## Příloha č. 2.2

### **SPECIFIKACE OBJEDNATELEM POŽADOVANÉHO MINIMÁLNÍHO ROZSAHU ZMĚN DÍLA OPROTI DOKUMENTACI PRO VYDÁNÍ ÚZEMNÍHO ROZHODNUTÍ**

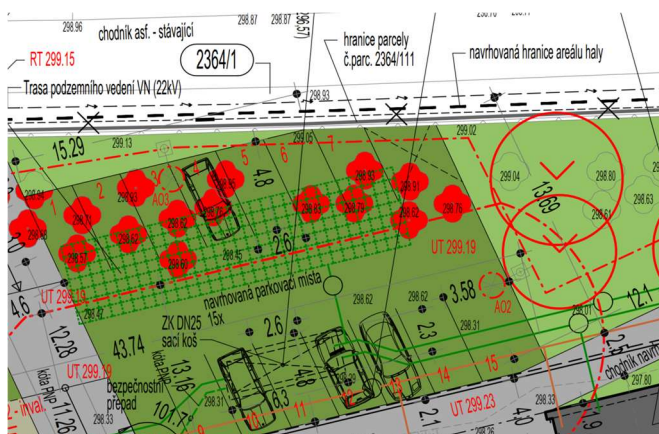
**ii. Úprava uspořádání dopravy v klidu – nenormová parkovací stání**

V rámci parkoviště navrženém v severní části řešeného území se vyskytují parkovací stání, které pravděpodobně nesplňují normové parametry a je nezbytná úprava situačního uspořádání pro zajištění potřebného počtu normových stání. Zjm. se jedná o parkovací stání označené ve výkrese C.3 Koordinační situace Revize č. 01-05 čísly 06, 07 a 15.

### iii. Úprava návaznosti areálové komunikace na sjezd z ulice Žernosecká

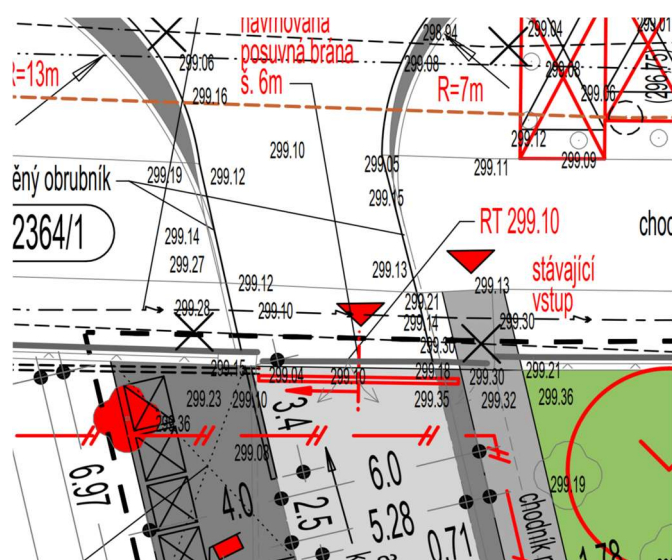
V rámci DÚR je navrženo rozšíření větve „A“ areálové komunikace o cca 0,56 m. Toto rozšíření vozovky je ukončeno v místě stávajícího oplocení areálu na severní straně řešeného území. Dále za oplocením v ulici Žernosecká pokračuje sjezd na veřejnou komunikaci v nezměněné šíři a vzniká tak uskočení zpevněné plochy komunikace. V rámci plnění Díla bude navrženo rozšíření sjezdu z komunikace v ulici Žernosecká tak, aby areálová komunikace plynule navazovala v celkové navržené šíři 6 m.
